Numéro FAQ: 16-007

Prescriptions de protection incendie AEAI, édition 2015

Directive de protection incendie 16-15 / Voies d'évacuation et de sauvetage

Chiffre, alinéa: [2.5.4, alinéas 1-6](#)
 Thème: Choix des matériaux pour les coursives extérieures
 Date de la décision: 16.03.2015

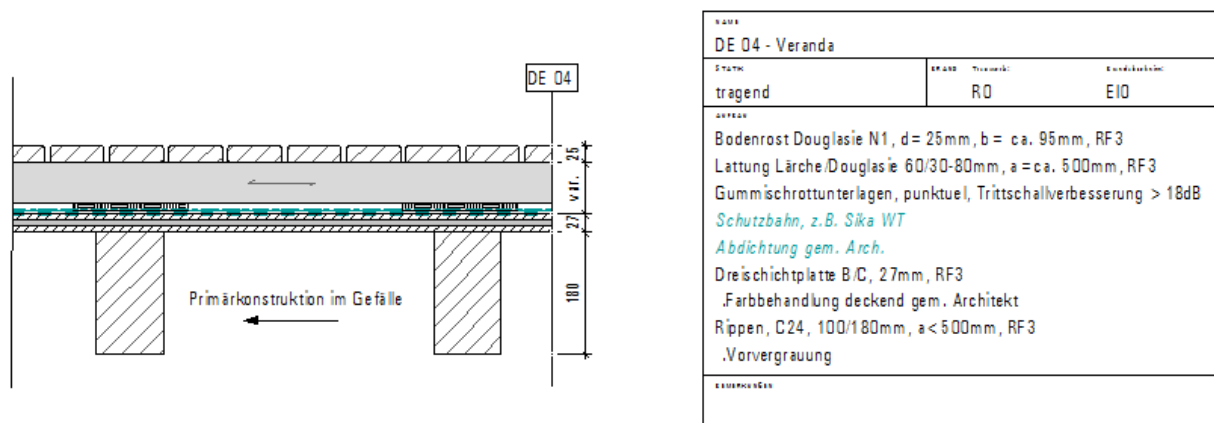
- Alinéa 6 : Quelles sont les couches utilisables pour deux possibilités d'évacuation en matériaux de construction RF3 ? Serait-il possible de construire une structure entièrement en matériaux combustibles, comme décrit ci-dessous ? Ou l'alinéa 1 concernant l'incombustibilité des coursives extérieures s'applique-t-il aussi à l'alinéa 6 ?

Question 2 : l'exigence selon laquelle les coursives extérieures doivent être construites en matériaux de construction RF1 [DPI 16-15, chiffre 2.5.4, alinéa 1] s'applique également pour les coursives extérieures menant aux deux extrémités à des voies d'évacuation verticales. Seule disparaît l'exigence que la surface de circulation présente une résistance au feu de 30 minutes et que les raccords aux parois extérieures soient exécutés de manière à résister au feu. En outre, les revêtements de paroi extérieure et les éléments de construction porteurs linéaires peuvent être en matériaux combustibles.

Dans la structure présentée, il faut donc remplacer le « panneau tricouche B/C, 27 mm, RF3 » par une couche porteuse en matériaux de construction RF1 fermée sur toute sa surface si la course extérieure correspond à la DPI 16-15, chiffre 2.5.4, alinéa 6. La grille et les raidissements peuvent être en matériaux de construction RF3 (bâtiment de faible ou moyenne hauteur).

Si une structure ouverte (par ex. grille) est installée au lieu d'une couche porteuse fermée sur toute sa surface en matériaux de construction RF1, aucune grille supplémentaire en matériaux de construction combustibles ne peut être installée.
